PLAN D'AFFECTATION "CLAIRE FONTAINE II"

Séance de conciliation – Plan d'affectation « Claire-Fontaine II »

Commune de Pully
Plan partiel d'affectation – PA Claire-Fontaine II
Examen préalable

2.2 PLAN

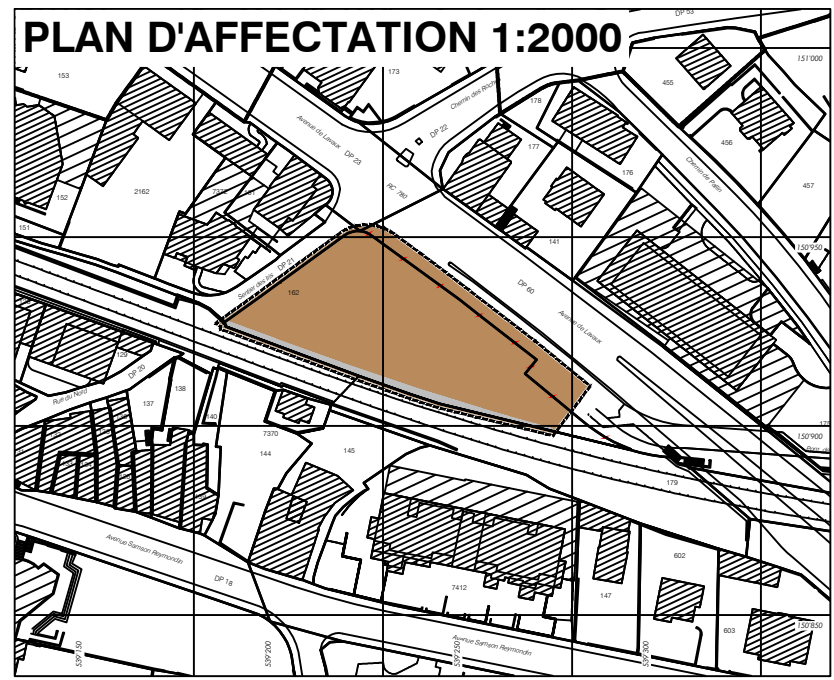
- Dans la légende il faut modifier la couleur de la zone ferroviaire qui ne correspond pas à la couleur demandée dans NORMAT 2.
- Inscrire le NORD sur le plan.

COUPE AA 1:500

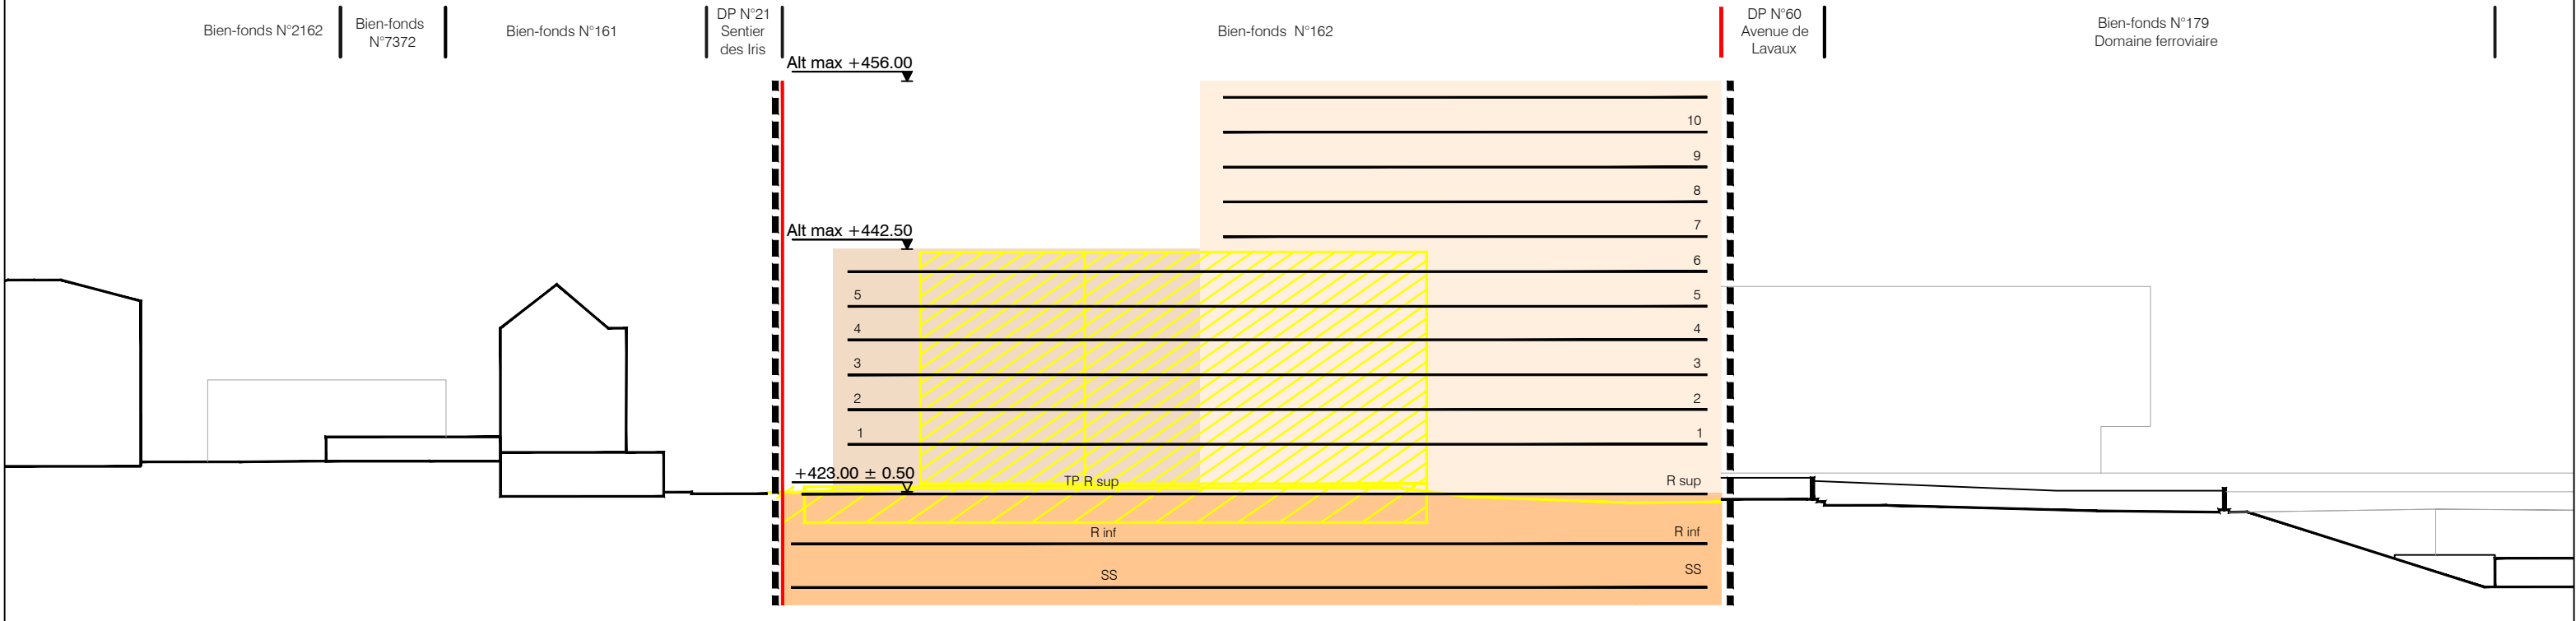
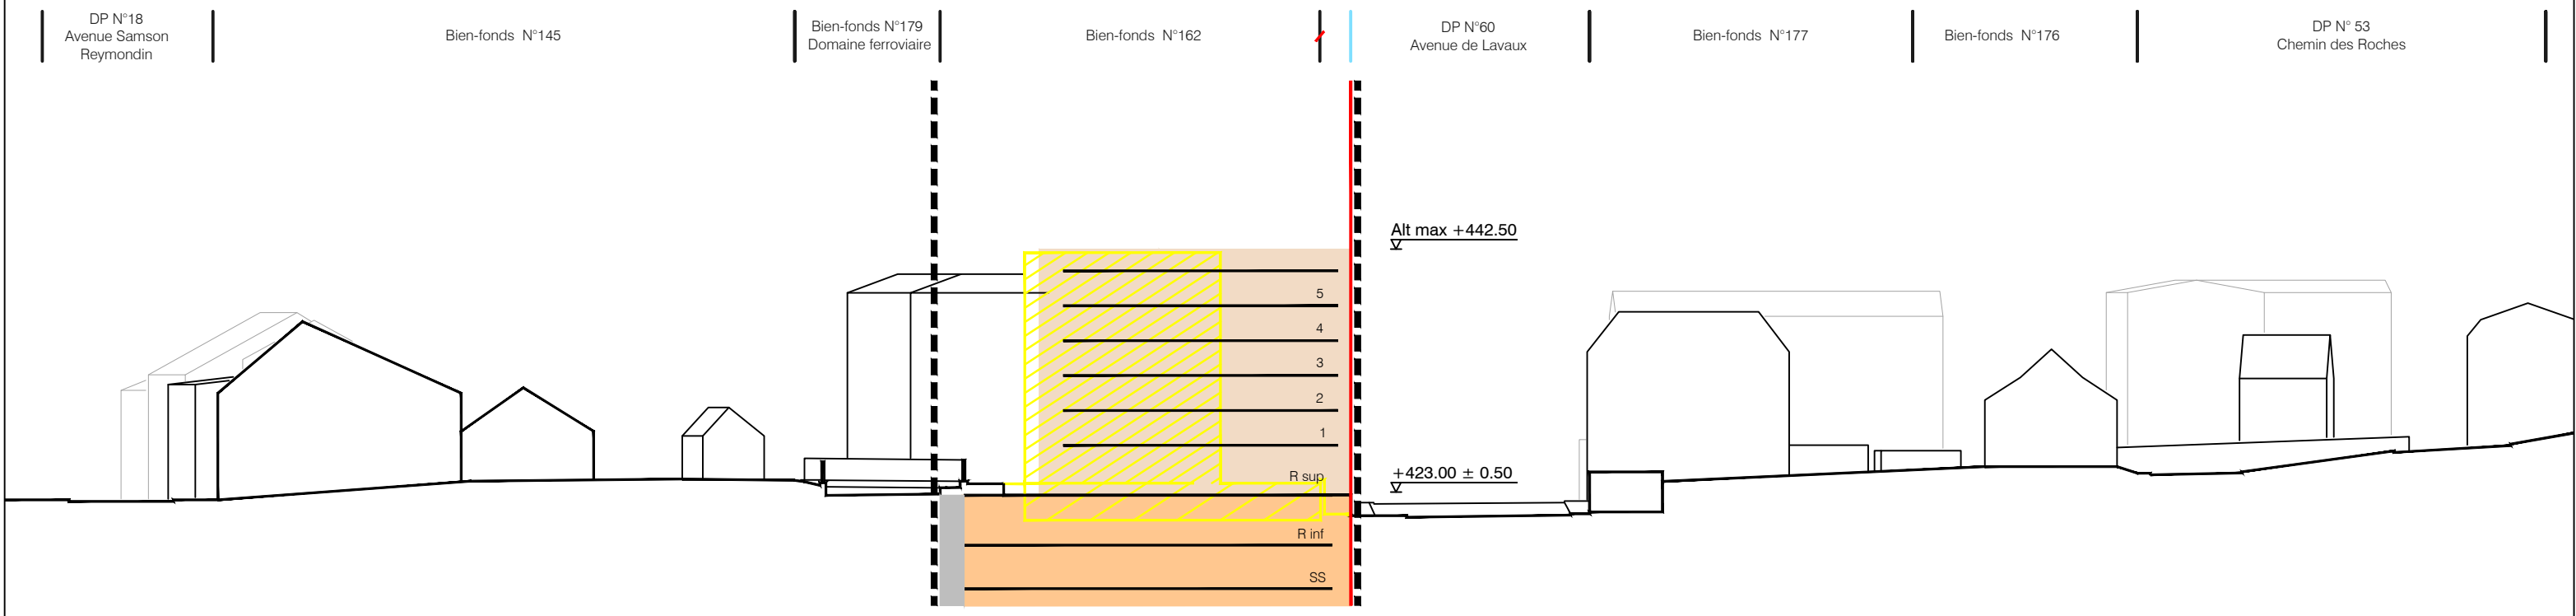
Je m'insurge quant à cette contre-vérité publique qui ne correspond en rien au plan soumis à l'enquête, lequel indique clairement sur ses coupes Rez-de-chaussée + 10 étages, soit 11 niveaux.

L'indication erronée de Monsieur le Municipal ajoutée au fait qu'il y a une erreur dans l'indication de la coupe Est-Ouest sur le plan ainsi que le faux nombre d'étages mentionné dans l'un des rapports, concluent à ce que cette procédure d'enquête est entachée d'erreurs et doit être annulée et reprise à la base après correction du dossier.

Les opposants relèvent quelques erreurs notamment sur le plan mis à l'enquête publique à savoir l'orientation du trait de la coupe AA ainsi que la correspondance des altitudes mentionnées sur le plan et celles indiquées dans l'étude environnementale. Ils mentionnent également que les géodonnées du plan ne sont pas à jour. Les opposants s'étonnent qu'une mise à l'enquête en mai-juin 2024 soit faite sur des plans obsolètes de 2015. La Ville de Pully

ainsi que les représentants du maître d'ouvrage prennent note de ces informations en admettant que l'orientation de la coupe a effectivement été inversée et en ajoutant que le rapport complémentaire à l'étude environnementale corrige l'écart d'altitudes mentionné. Concernant les géodonnées, la base cadastrale était à jour et certifiée par un géomètre lors de l'établissement du plan (2015) comme le demande la loi sur l'aménagement du territoire et les constructions.
